Anmodning om tilsynssag til Ankestyrelsen — Det kommunale tilsyn

Aarhus Kommunes opgørelse af anvendelsen af rammen på ca. 20 mio. kr. i VVM-tilladelsens vilkår 7 for Giber Ringvej

Giber Ringvej Gruppen (GRG)

B1, Letbane-volden — udsnit af bilag 61 ved Oddervej og letbanen (Bro nr. 16), hvor GRGs høringssvar udpegede volden (bilag 22, s. 4). Kortet navngiver ikke de røde arealer og angiver ikke, hvilket af dem der er letbanevolden.

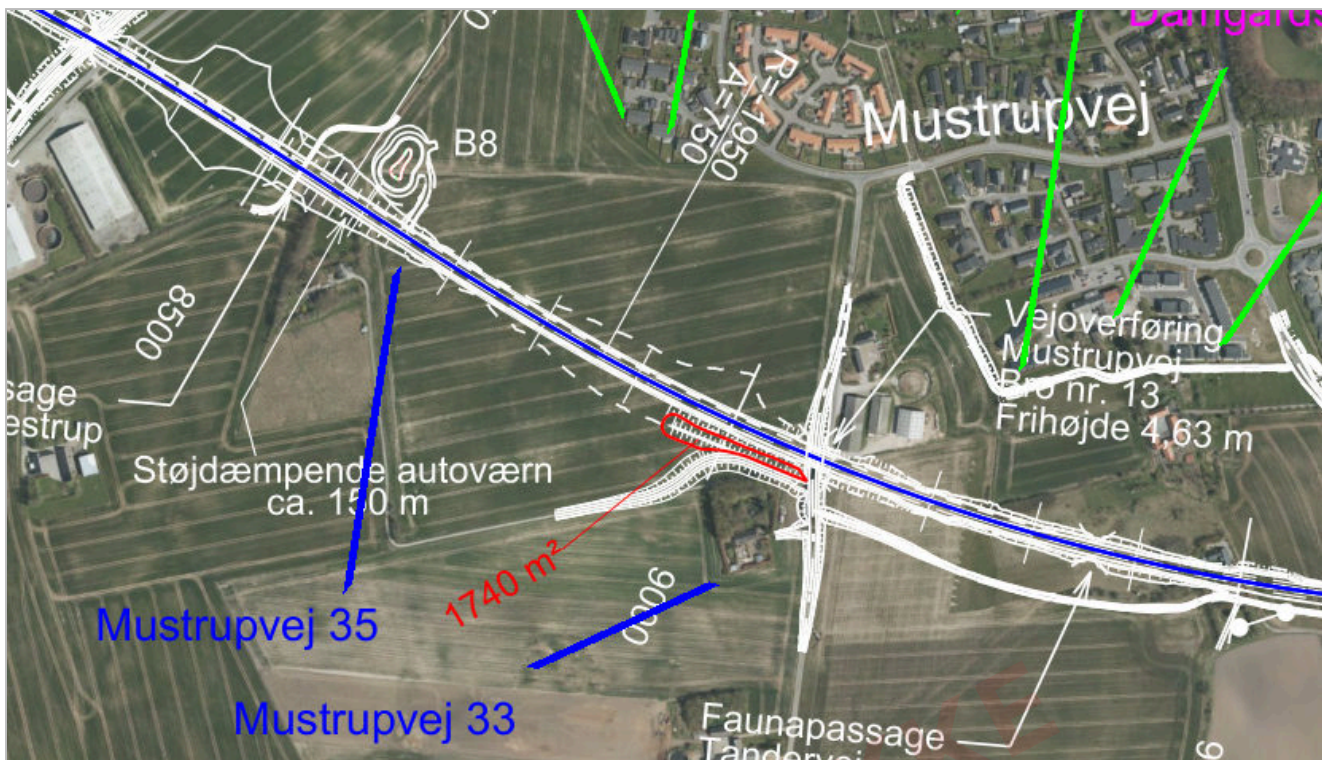
I sin skriftlige besvarelse af GRGs hørings svar (november 2024), jf. bilag 22, s. 5–6, har Rambøll for fire af de påberåbte tiltag tiltrådt de forhold, GRG påpegede. For letbanevolden skrev Rambøll udtrykkeligt, at den ikke er et støjtiltag, og for Testrup-volden fulgte det samme i marts 2026. **Ingen af disse forbehold fremgår af det sammenfattende notat**, der efterfølgende er fremsendt til GRG:

Tiltag	Rådgiverens svar
B1. Letbane-volden i Beder	"Det er korrekt at letbanevolden ikke er et støjtiltag. Der er søgt en VVM-ansøgning, men det har ikke noget med støj at gøre" (bilag 22, s. 5). Bekræftet i marts 2026: "Dette er korrekt" (bilag 16c, s. 3)
B2. Mustrupvej-volden	"Det er korrekt at der ikke er en landzonetill[a]delse, da volden/adgangsvejen er en del af projektet for at skabe adgang til ejendomme" (bilag 22, s. 5)
B3. Testrup-volden	"Rambøll har ikke lavet ansøgningen, så hvis ansøgningen ikke indeholder støj er det korrekt at den ikke skal medtages" (bilag 22, s. 6). Skærpet i marts 2026: " Den er ikke anlagt som støjvold " (bilag 16c, s. 4)
B4. Kølsmosevej/Ingerslevvej	"Det er korrekt at landzonetilladelsen ikke indeholder støj" (bilag 22, s. 6)

Marts 2026-tilkendegivelserne fremgår af [bilag 16c, s. 3–4](#). Ingen af forbeholdene er gengivet i det sammenfattende notat, kommunen fremsendte som sit officielle svar.

B2, Mustrupvej-volden — udsnit af bilag 61 ved vejoverføringen ved Mustrupvej (Bro nr. 13). Det røde areal syd for vejen er påtegnet 1740 m².

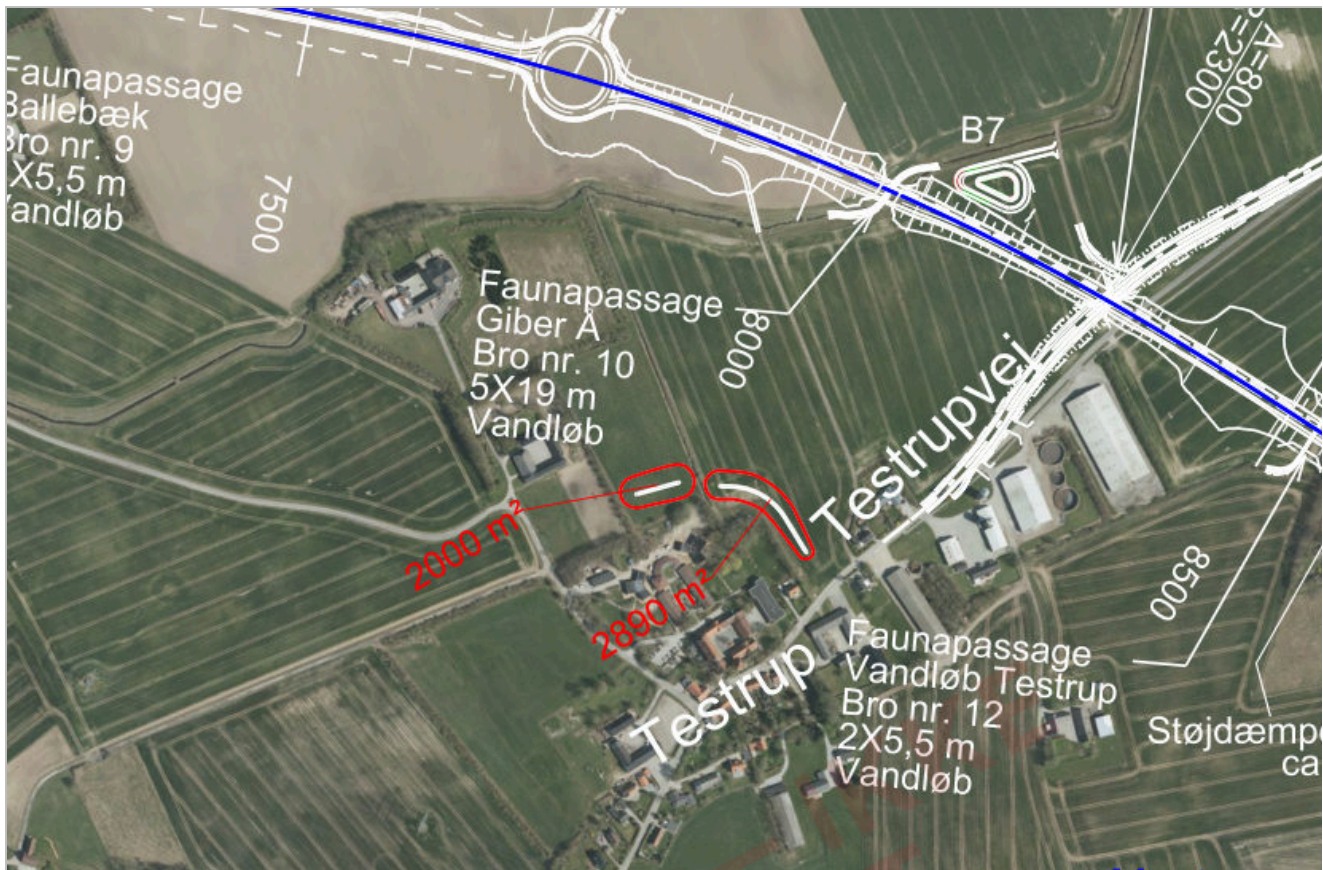
B2 hører efter rådgiverens egen forklaring til basisprojektet. Et anlæg, der er "*en del af projektet for at skabe adgang til ejendomme*", er hverken supplerende eller øget støjdæmpning; det er en del af det, byrådsbeslutningen betegner som det, der *fastholdes*. Der gøres ikke gældende noget om anlæggets lovlighed i øvrigt.

B3, Testrup-volden — udsnit af bilag 61 ved Testrup, hvor kortet markerer to røde arealer syd for vejen.

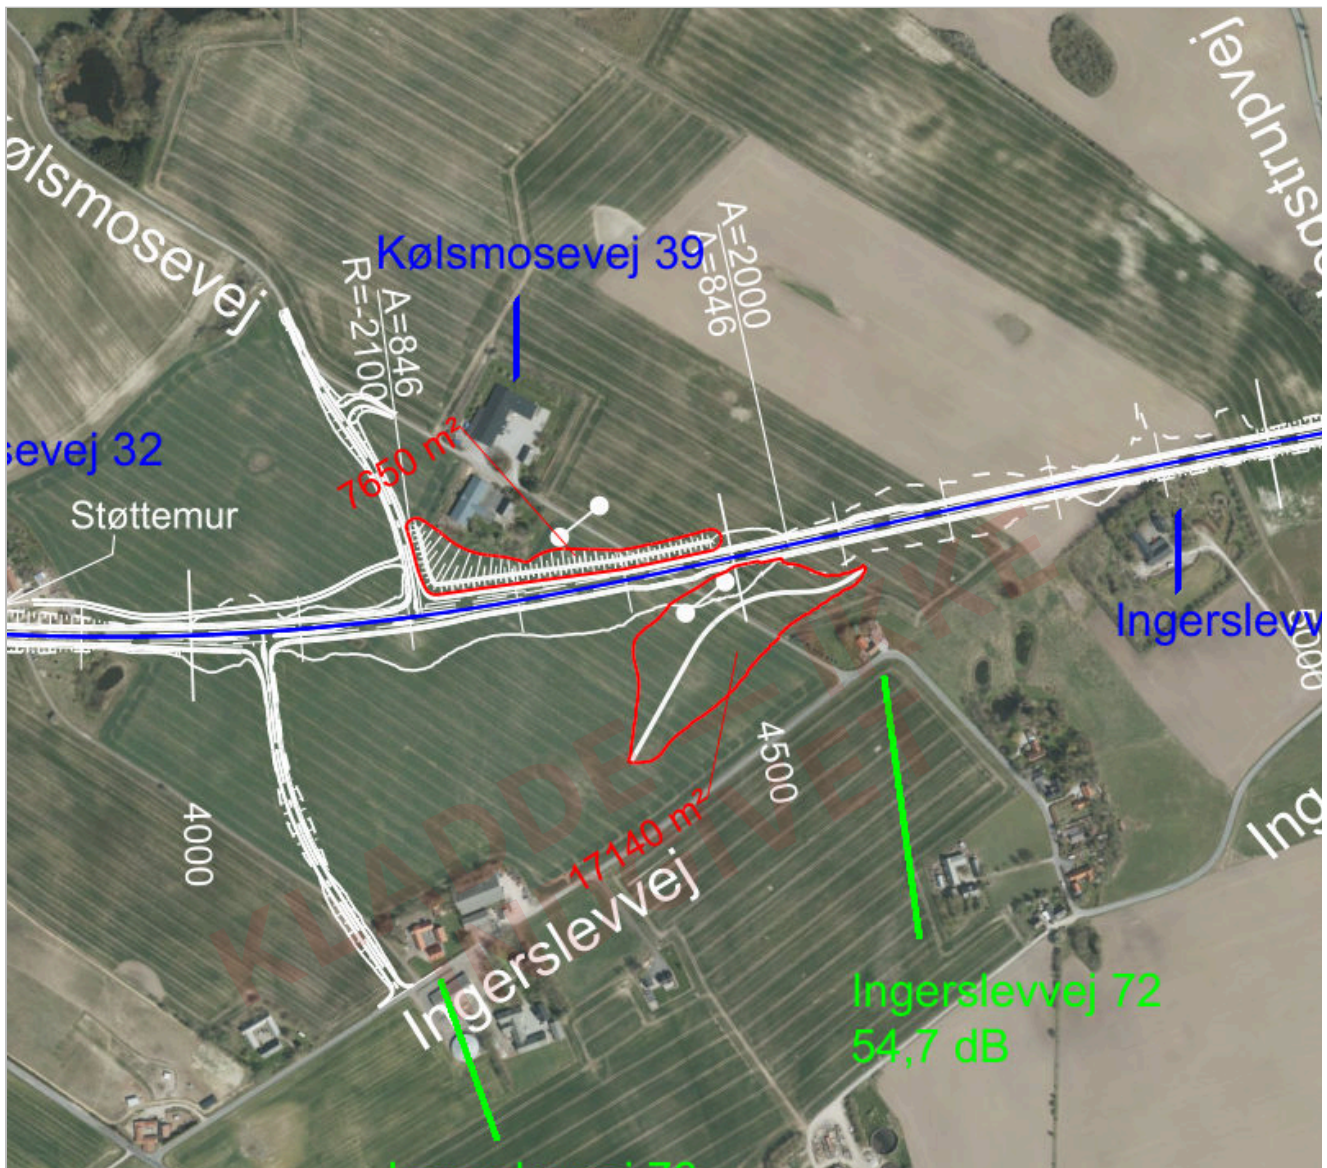
B3 er godkendt med en begrundelse, der ikke angår støj. Anlægget ved Testrup Højskole er meddelt landzonetilladelse den 24. marts 2021 til "etablering af bakker ved Testrup Højskole på Tingskovvej 12". Efter det for GRG oplyste nævner tilladelsen ikke støj, men begrunder med udsynet: "Vi har herudover lagt vægt på, at bakkerne/volden vil medvirke til, at der fra højskolen ikke er direkte udsigt til Beder-Bering vejen." Det svarer til Rambølls senere tilkendegivelse om samme anlæg: "Den er ikke anlagt som støjvold."

Forholdet er forelagt forvaltningen som spørgsmål C4 i afklaringsnotat 2 af 8. april 2026 — "jordvoldene er godkendt med henblik på at afskærme udsynet til vejen (visuel afskærmning, ikke støj). Er volden et støjtiltag?" — jf. bilag 12, s. 4. Spørgsmålet er ikke besvaret.

Landzonetilladelsen er ikke blandt bilagene; kommunens link hertil er ikke længere aktivt. Citatet gengives efter GRGs henvendelse af 7. november 2023, jf. bilag 33, s. 3, som forvaltningen ikke har bestridt. Ankestyrelsen anmodes om at indhente tilladelsen fra kommunen.

B5, Nymarks Allé — udsnit af bilag 61 mellem Tandervej og Nymarksvej. Det lange røde areal nord for vejen er påtegnet 18210 m².

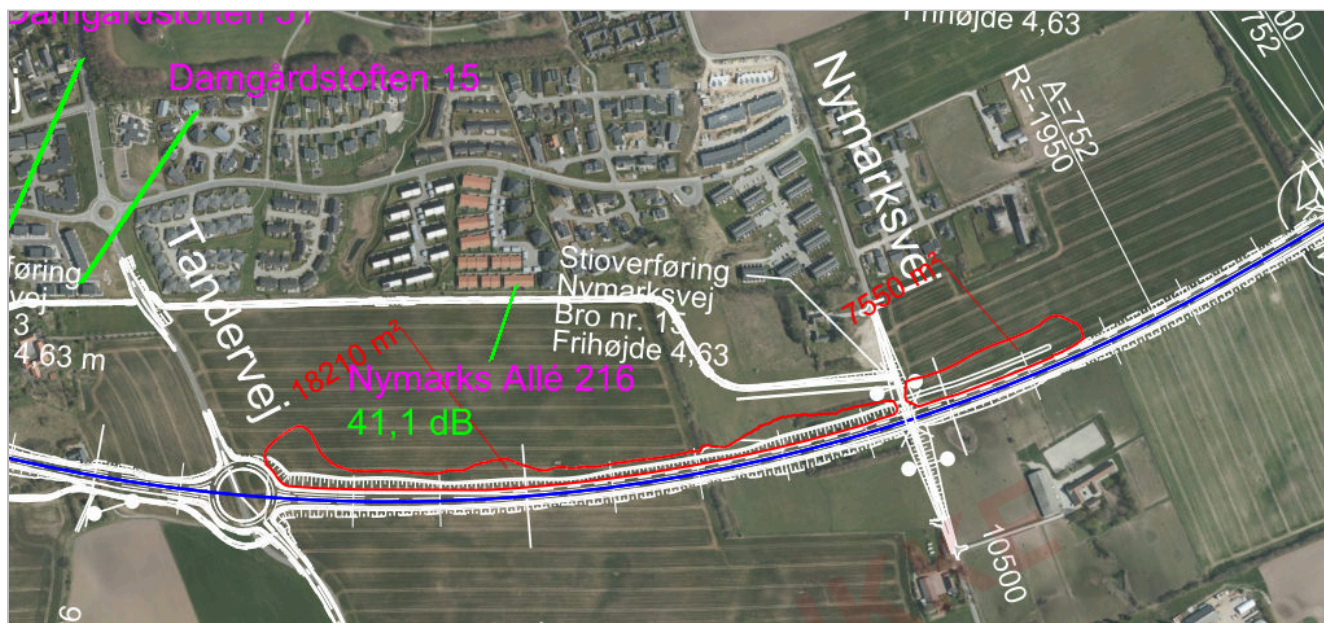
Langs nordsiden af vejen mellem Tandervej og Nymarksvej er jorden hævet ca. 1 meter over terræn på en strækning af ca. 750 meter. Kommunen har givet to forskellige forklaringer på, hvad anlægget er.

I 2019 blev det ansøgt og godkendt som støjvold. Rambøll ansøgte den 1. maj 2019 på Aarhus Kommunes vegne om landzonetilladelse til "en støjvold Mellem Tandervej og Nymarksvej ved Mårslet", jf. bilag 32, s. 5. Tilladelsen gengiver ansøgningens beskrivelse af anlægget, jf. bilag 32, s. 1:

Kommunen meddelte tilladelsen den 27. maj 2019 og lagde herved udtrykkeligt vægt på støjensynet. Formålet angives som "at begrænse støjpåvirkningen af omkringliggende ejendomme", og i begrundelsen anføres, "at der er tale om en støjvold, der nedbringer støjen fra vejanlægget på de nærliggende bebyggelser." At der er tale om samme anlæg, fremgår af ansøgningens Figur 1, hvor volden er indtegnet langs sydsiden af boligbebyggelsen ved Nymarks Allé fra Tandervej til Nymarksvej — samme strækning og samme skråningsanlæg 1:10, som Rambøll i 2026 betegner dyrkningsskråninger.

I 2026 forklares det som landskab. Rambøll beskriver i sit notat af 25. marts 2026 samme anlæg således, jf. bilag 16a, s. 4: "Støjtiltagene der er udført på nordsiden af Giber Ringvej mellem Tandervej og Nymarksvej, er udført som dyrkningsskråninger med en flad hældning på 1:10. Formålet er netop at de ikke er synlige i landskabet, i overensstemmelse med anbefalingerne i VVM-rapporten. (Afsnit 17.1.1 Afværge og overvågningstiltag, Landskab s 244 i originalt dokument)"

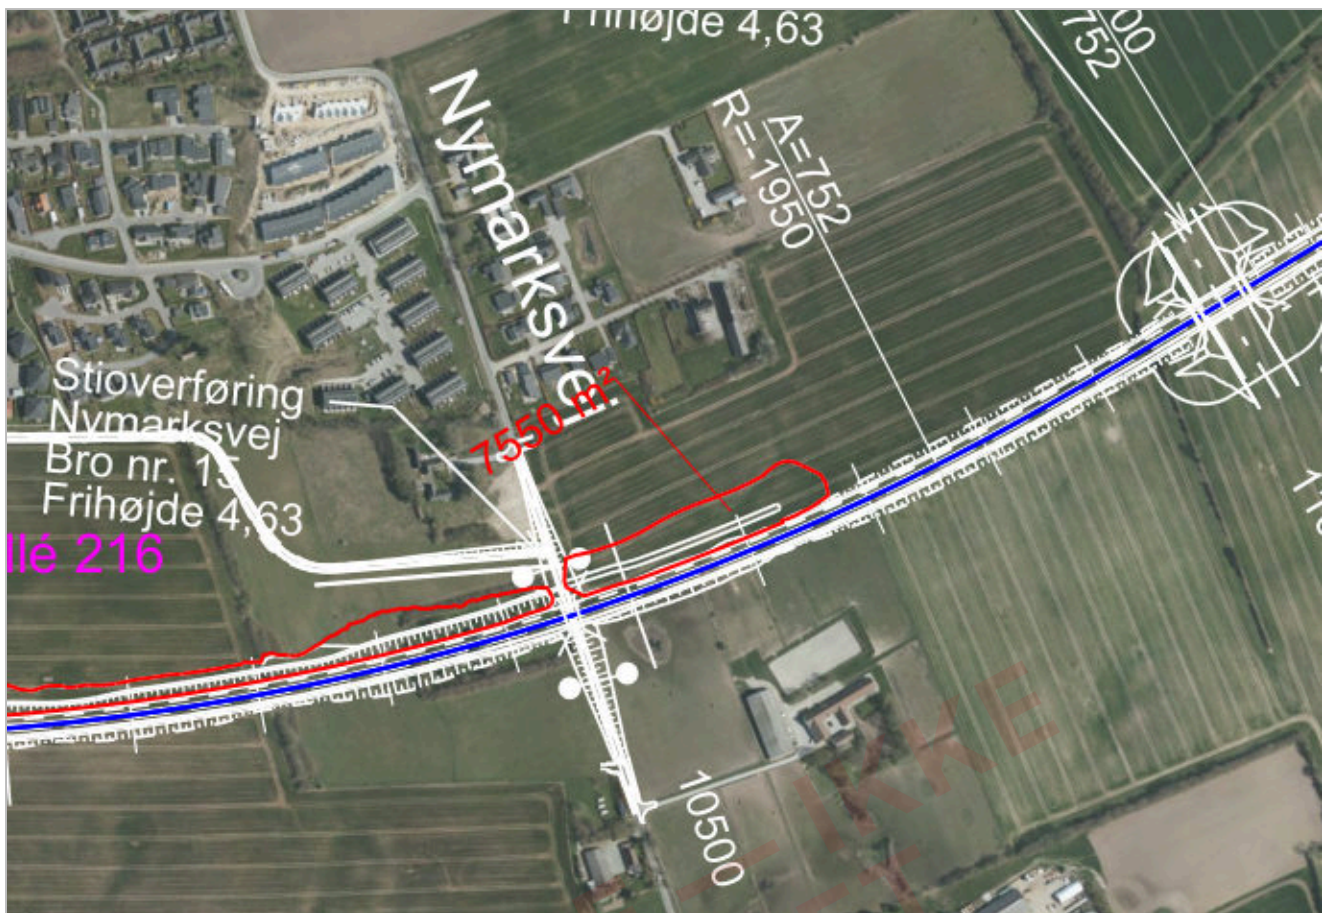
Det, der bestrides. Det bestrides ikke, at anlægget er etableret, at det har en vis støjmæssig virkning, eller at en støjvold hensigtsmæssigt kan udformes med flade skråninger, så arealet efterfølgende kan dyrkes — en sådan udformning tjener netop tillige **vilkår 2's** krav om landskabelig tilpasning. Spørgsmålet er ikke, hvad anlægget kaldes, men om det er dokumenteret som den **supplerende** ("øgede") støjdæmpning, vilkår 7 kræver. Det er det ikke:

- **Prisen er ikke udskilt, og den beregnede virkning ligger i kortets laveste interval.** Anlægget indgår i opgørelsen over rammens anvendelse som en af de volde, der samlet er anslået til ca. 18,5 mio. kr. Hvor stor en del af beløbet det udgør, er ikke oplyst. Virkningen er derimod beregnet: Rambølls effektkort af 29. juli 2019, jf. **bilag 10c**, viser ved Nymarks Allé en ændring i støjniveauet i kortets laveste interval, mellem 1 og 2 dB, og fladen når kun ind over de sydlige boliger. Kortet viser den samlede virkning af *"støjvolde, støjskærme og yderligere afgravning"* (**bilag 10a, s. 5**); de 1–2 dB er derfor ikke nødvendigvis voldens alene.

- **Virksomheden falder hovedsagelig på åbent land.** Samme effektkort viser, at den beregnede effekt i altovervejende grad falder på åbent land, og at skråningen er anlagt, hvor vejen i forvejen er ført ned i terrænet og dermed allerede afskærmet. Boligbebyggelsen længere mod vest — mellem Tandervej og Mustrupvej, hvor vejen ligger hævet — er ikke tilgodeset. Vilkår 7 kræver øget støjdæmpning *ved Mårslet*; et tiltag, hvis virkning hovedsagelig falder på marken, opfylder ikke det formål. Indvendingen angår tiltagets **placering**, ikke størrelsen af dets virkning.

- **Borgerdialogen er ikke dokumenteret.** Der ses ikke fremlagt journaliseret dokumentation for, hvilke borgere der blev hørt, hvornår dialogen fandt sted, hvilket mandat de pågældende havde, eller hvordan ønsket blev afvejet over for vilkår 7's krav. En lokal dialog kan ikke i sig selv dokumentere, at et bindende VVM-vilkår er opfyldt eller lovligt fravejet.
